TECHNISCHE MITTEILUNG

FORD-WERKE AG KÖLN · KUNDENDIENST

Kraftstoffanlage 21
(183)

Vergaser mit Startautomatik Taunus 17M und Transit

1

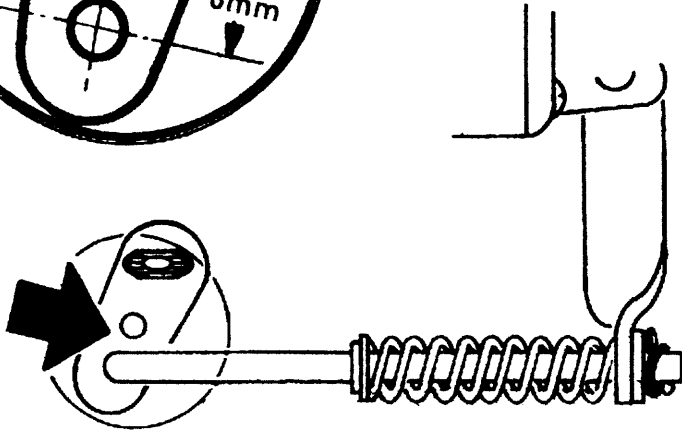
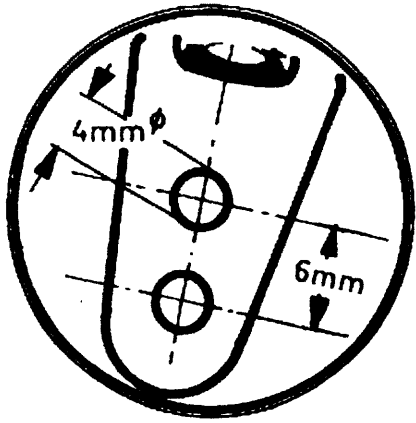
1. Während der heissen Jahreszeit kann es bei betriebswarmem Motor vorkommen, dass der Motor beim Durchtreten des Gaspedals kein Gas annimmt.

Diese Erscheinung ist darauf zurückzuführen, dass die Einspritzmenge der Beschleunigerpumpe zu gross ist und eine Überfettung des Gemisches eintritt. Als Abhilfe muss das Gestänge zur Beschleunigerpumpe am Hebel der Drosselklappenwelle auf das innere Loch umgehängt werden.

Sollten während der kalten Jahreszeit bei Wagen mit umgehängtem Gestänge Übergangsschwierigkeiten auftreten, so ist dann das Gestänge wieder in die äussere Bohrung zurückzuhängen (siehe Skizze 1).

2

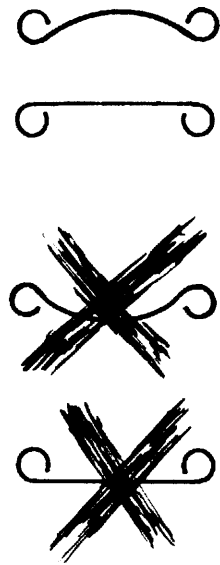
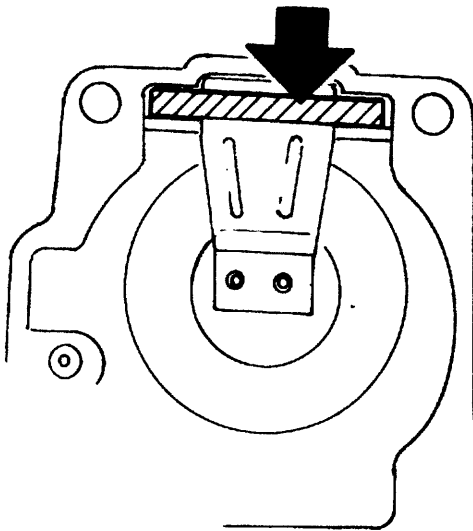
2. Es ist an Vergasern mit Startautomatik, die wegen Überlaufens des Schwimmergehäuses reklamiert werden, nicht nur das Schwimbernadelventil zu überprüfen, sondern gleichzeitig auf die richtige Montage der Feder, die die Achse des Schwimmers in der vorgeschriebenen Stellung festhält, zu achten. Durch eine Falschmontage kann der Schwimmer an der Achse klemmen und nicht nach oben kommen. Das Schwimbernadelventil wird wirkungslos. Die Abstandsfeder ist richtig montiert wenn die Durchbiegung des Steges nach oben liegt (ältere Ausführung) bzw wenn der Steg parallel zur Achse oben liegt (siehe Skizze 2).

3

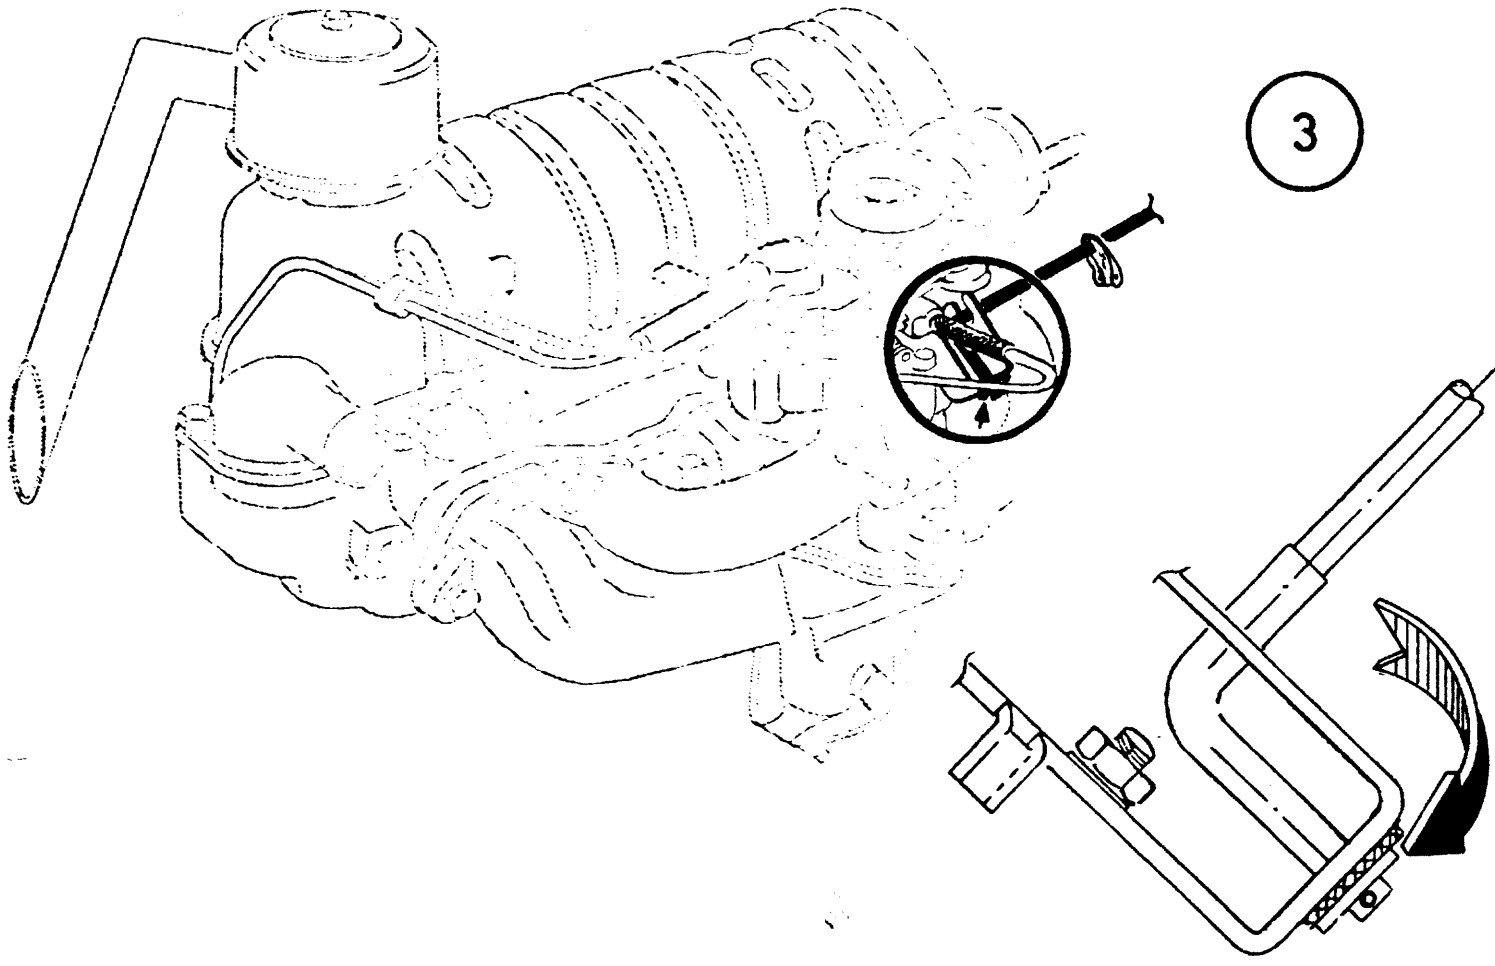
Bei ungünstigen Toleranzverhältnissen der Gasgestänge-Verbindung am Vergaser können Geräusche entstehen, die u U sogar von den Kunden als Getriebegeräusche reklamiert werden.

Wir empfehlen Ihnen daher in derartigen Fällen zuerst eine Überprüfung des Gasgestänges vorzunehmen. Durch Beilegen von ein oder zwei Wellscheiben bzw durch Verbiegen des Bügels kann das Geräusch beseitigt werden (siehe Skizze 3).
